**Vorentwurf Bebauungsplan (B-Plan) Nahversorgung und Wohnen am Bierlichtbach
Ockrilla i. d. F. vom 22.11.2024
Ihre Nachricht vom: 28.01.2025**

Beteiligung gemäß § 4 Abs. 1 Baugesetzbuch (BauGB)

Niederau, Flst. 48/2, 60/2, 61/2, 84 (Tf), Bebauungsplan "Nahversorgung und Wohnen am Bierlichtbach Ockrilla" (Vorentwurf), Lkr. Meißen

Bebauungsplan ‚Nahversorgung und Wohnen am Bierlichtbach Ockrilla‘ / Gemeinde Niederau - Vorentwurf 11/2024

10.2.3

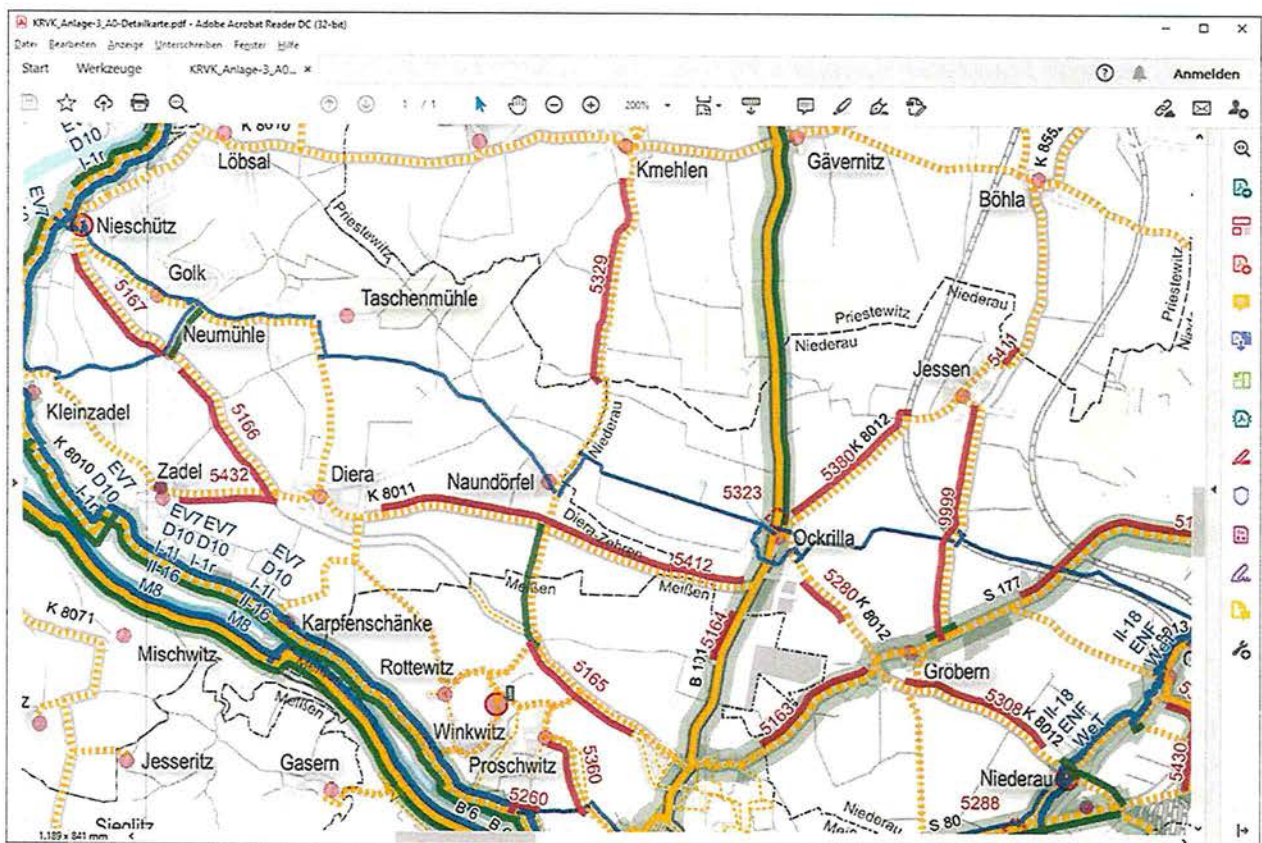
Technische Details der Anbindung an die K 8011 (Sichtbeziehungen, Aufmündung vom Parkplatz rechtwinklig auf die Kreisstraße usw.) sind in der weiteren Planung mit dem Kreisstraßenbauamt, als Baulastträger der Kreisstraße, abzustimmen.
